第 93 回運営委員会提案

第 92 回運営委員会にて、ご説明を受けました整備計画原案の策定作業の中で、流域委員会の提言書で提案しました遊水地について、武庫川上流浄化センター増設用地以外の農地については「優良農地」の故に見送られるとのことでした。農地以外の代替案を提案しますのでご検討ください。

武庫川遊水地候補

2. 道場地区事業地（神戸市北区道場町生野地内）約 4 h a

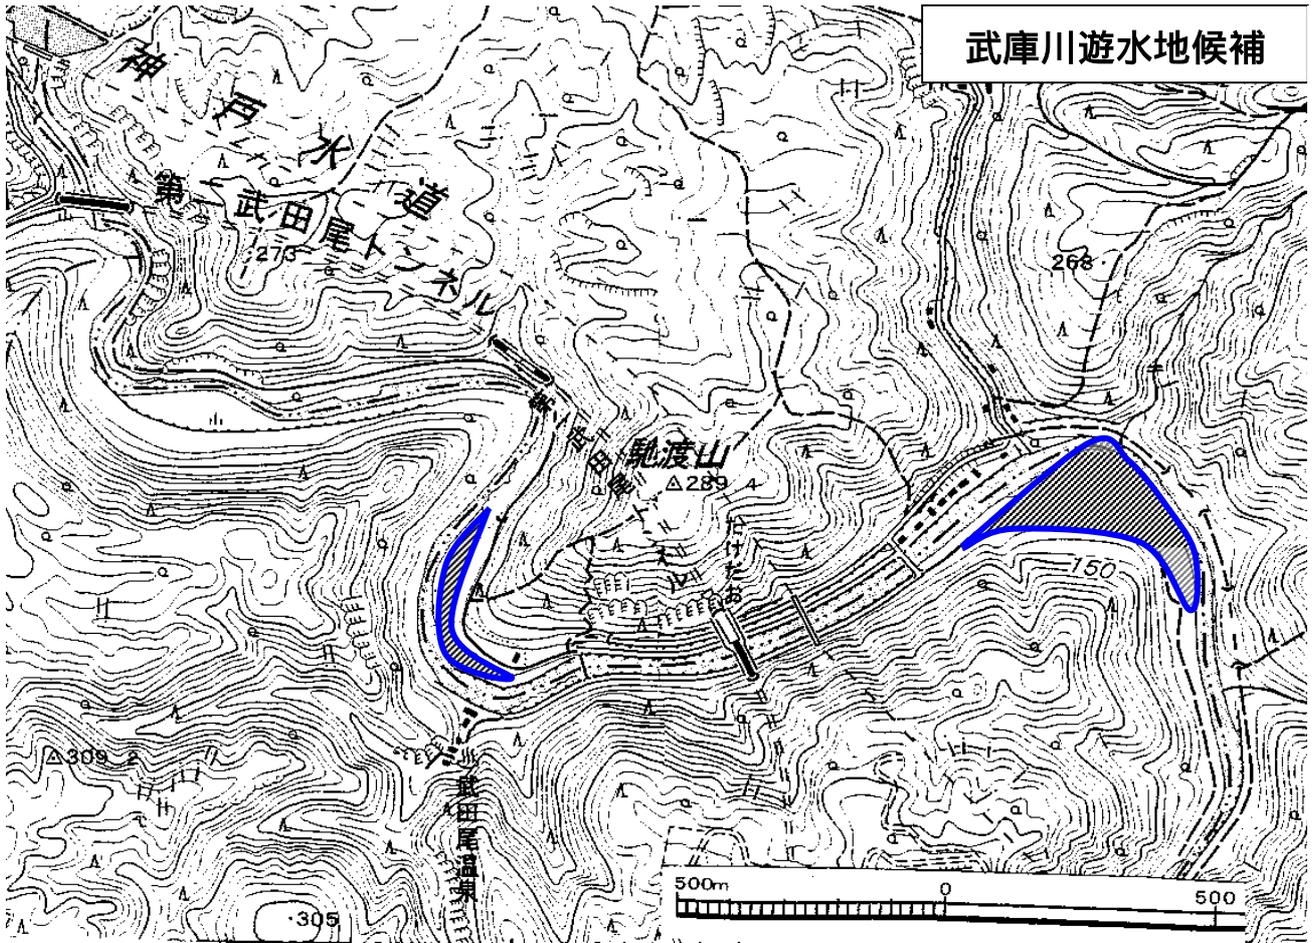
この地区は建設用コンクリート部材製造会社「テツコン」の敷地と思われ、J R 高架下を含みます。有馬川の合流点にあり、効果的な遊水地ではないでしょうか。

武田尾地区

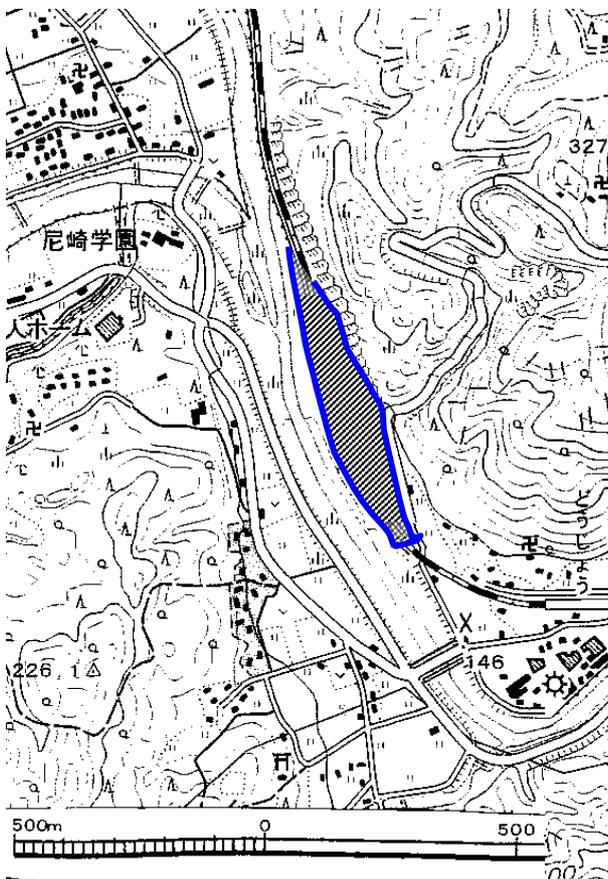
この地区は 05 年 10 月にも提案しましたが、買収困難として候補地から除外されています。しかし新規ダム計画時にはこの地域は湛水地域として買収が必要な場所と思いますので、再度遊水地候補として検討をお願いします。
